## Technische Änderung AAM Markierer

Der Markierer vom Typ AAM 2.5 YE FLASH, AAM 4 YE FLASH und AAM6 YE FLASH werden genutzt, um die Klemmen der A-Reihe mit einem Blitzsymbol zu kennzeichnen.

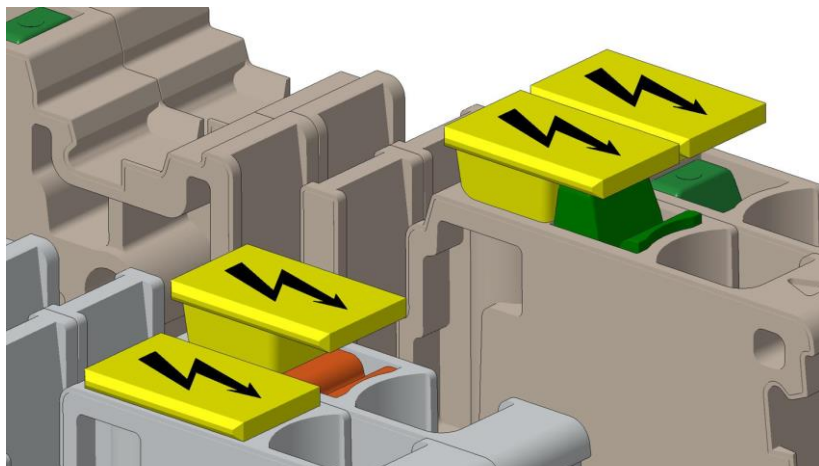
Der Rastzapfen wird verlängert.

Aktuelle Version

Künftige Version

Der AAM-Markierer soll neben den Klemmen der A-Reihe auch auf den Snap-In Klemmen installiert werden können. Beim Stecken eines Leiters in die Klemme schnellt bei der Snap-In Klemme der grüne Pusher nach oben. Um zu verhindern, dass der AAM-Markierer den Pusher blockiert, ist der Rastzapfen verlängert worden.
